**AVIS RELATIF À LA PROTECTION
CONTRE LES EVENTUELS EFFETS NOCIFS ET NUISANCES
PROVOQUÉS PAR LES RAYONNEMENTS NON IONISANTS
GÉNÉRÉS PAR DES ANTENNES ÉMETTRICES STATIONNAIRES**

Commune : PECQ - Exploitant : PROXIMUS

Référence exploitant : 69WRG_01

Rapport n° 5095 / 2023

Figure 1 : Vue en plan des lieux de séjour et des points de contrôle

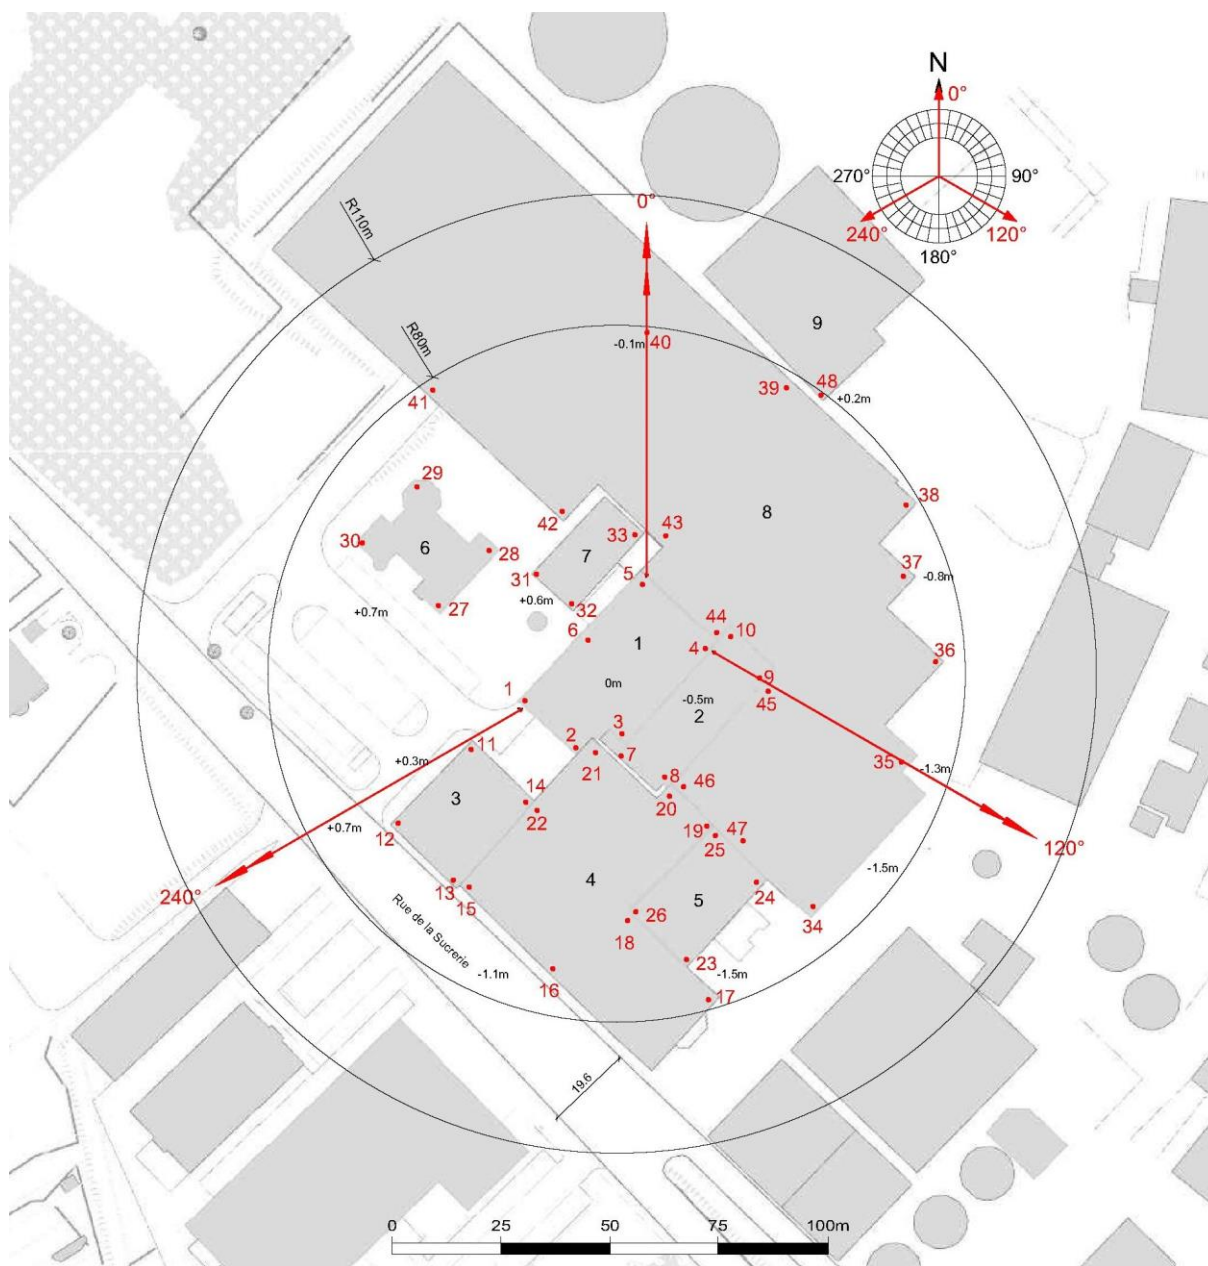
Les fréquences d'émission, la puissance rayonnée par chacune des antennes et leur gain permettent de déterminer le rayon de la zone à analyser. Tout dépassement de la limite par installation est exclu en dehors de cette zone. Le tableau 2 reprend les 35 LS² pour lesquels l'indice d'exposition est le plus élevé. Les différentes colonnes indiquent :

- le numéro du point de contrôle repris sur un des plans de la figure 1;
- le numéro du LS dans lequel se trouve le point de contrôle de la 1^{ère} colonne ;
- l'atténuation d'obstacle prise en compte pour le calcul de l'indice d'exposition dans le LS ;
- le résultat du calcul de l'indice d'exposition.

En ce qui concerne les antennes de l'installation mentionnées dans le tableau 1, la distance maximale à laquelle la limite pourrait être atteinte, à l'extérieur, est égale à 106,1 m. S'il n'y a pas de LS à une distance inférieure, les antennes respectent forcément la limite d'immission.

Dans le cas des LS situés à l'intérieur des bâtiments, une atténuation d'obstacle est prise en compte et il en résulte que la distance maximale à laquelle la limite pourrait être atteinte se réduit à 75,1 m.

Les résultats de l'évaluation décrite au paragraphe 4 indiquent que les antennes émettrices stationnaires de l'installation faisant l'objet du présent avis ne produisent pas, dans un lieu de séjour, un rayonnement électromagnétique maximum supérieur aux limites fixées à l'article 4 du décret.

En conclusion, les antennes émettrices stationnaires faisant partie de l'installation référencée dans le paragraphe 2 et dont les caractéristiques techniques sont résumées dans le tableau 1 **respectent les limites d'immission** fixées à l'article 4 du décret du 8 décembre 2022 (M.B. du 16.12.2022) modifiant le décret du 3 avril 2009 relatif à la protection contre les éventuels effets nocifs et nuisances provoqués par les rayonnements non ionisants générés par des antennes émettrices stationnaires.
